Vår referanse:
2015/038340-002

Uttale til dispensasjonssak etter plan- og bygningslova - søknad om utvidet bruk av avkjørsel og søknad om dispensasjon fra byggegrense - fv. 409 - gnr. 22 bnr. 1 - Radøy kommune - Nybygg

Prinsippskisse over helling i avkørsel:

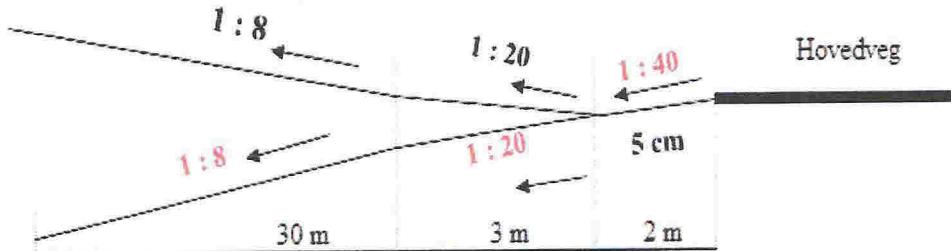
På synfaring kunne vi sjå at avkørsla de søker om utvida bruk av ikkje tilfredsstiller våre tekniske krav slik ho ligg i dag. Helling ut i avkørsla er for bratt. Dette må utbetrast i samsvar med handbok N100 før avkørsla kan godkjennast. Det må og leggast drenering i/under avkørsla.

Krav til lengdeprofil for avkjørsla/tilkomstveg:

Prinsippskisse for denne løysinga skal leggast til grunn ved vidare handsaming av dispensasjonssaka.
